Firmware der Innenstation V2.2.20_build230601

Versionshinweis (06.06.2023)

Gerätemodell	DS-KH8350-WTE1, DS-KH8350-TE1, DS-KH6320-WTE1, DS-KH6320-TE1, DS-KH6320-WTE2, DS-KH6320Y-WTE2, DS-KH6320EY-WTE2, DS-KH6320-WTE2(B) , DS-KH8520-WTE1, DS-KH6320-WTDE1, DS-KH6320-TDE1
Firmware Version	V2.2.20_build230601
iVMS-4200	V3.9.1.4 oder höher

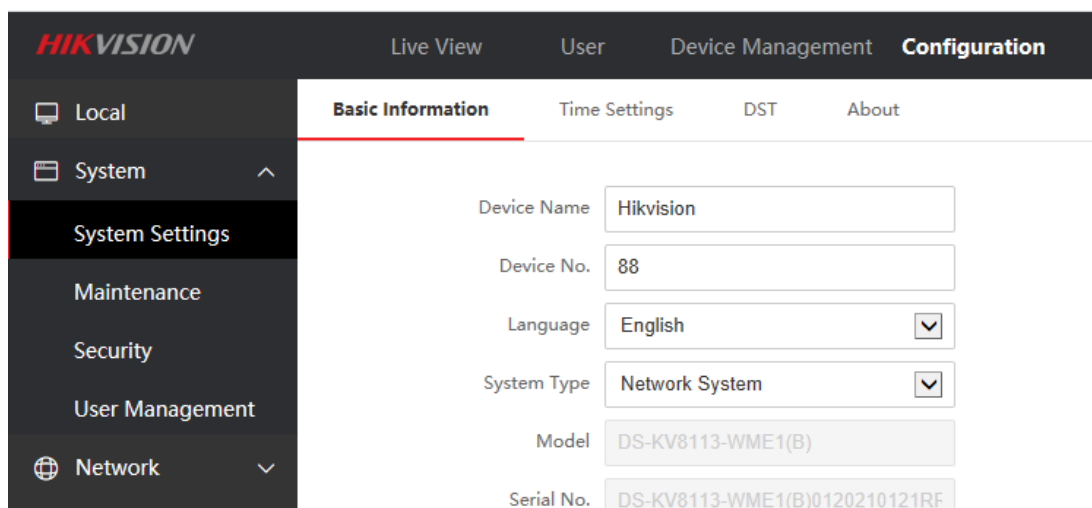
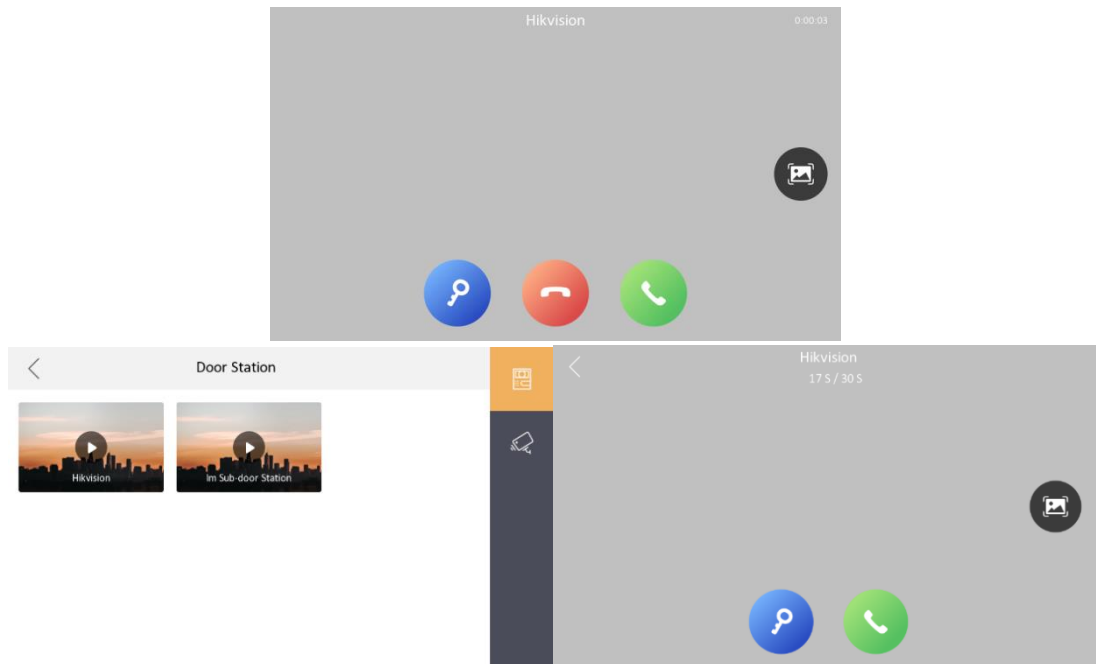
1. Ändern Sie die Position des Entsperrkennworts und des Bedrohungscode. Zum Aufrufen der Kennwortseite ist ein Administratorkennwort (Aktivierungskennwort) erforderlich.

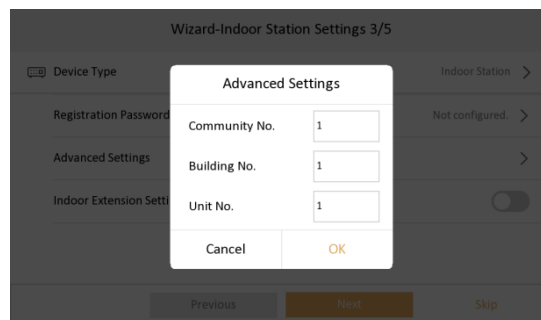
2. Beim Ändern des Entsperrpassworts und des Bedrohungscode ist das alte Passwort nicht als Anmeldeinformation erforderlich.
3. Der Name der lokalen privaten SIP-Passwortkonfiguration SIP-Passwort wird einheitlich in Registrierungspasswort geändert
4. Der geänderte Name der Türstation (KD8003 modulare Türstation, KV(-B), KB8113) wird auf der Rufschnittstelle oder Live-View-Oberfläche der Innenstation angezeigt

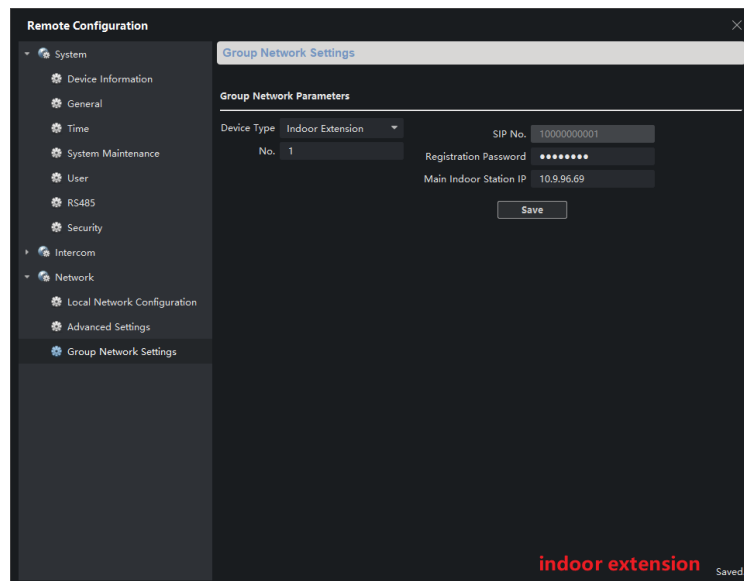
5. Die Gemeindenummer der lokalen Schnittstelle, die Gebäudenummer und die Gerätenummer der Innenstation werden in der Vorabspalte gespeichert und nicht direkt angezeigt
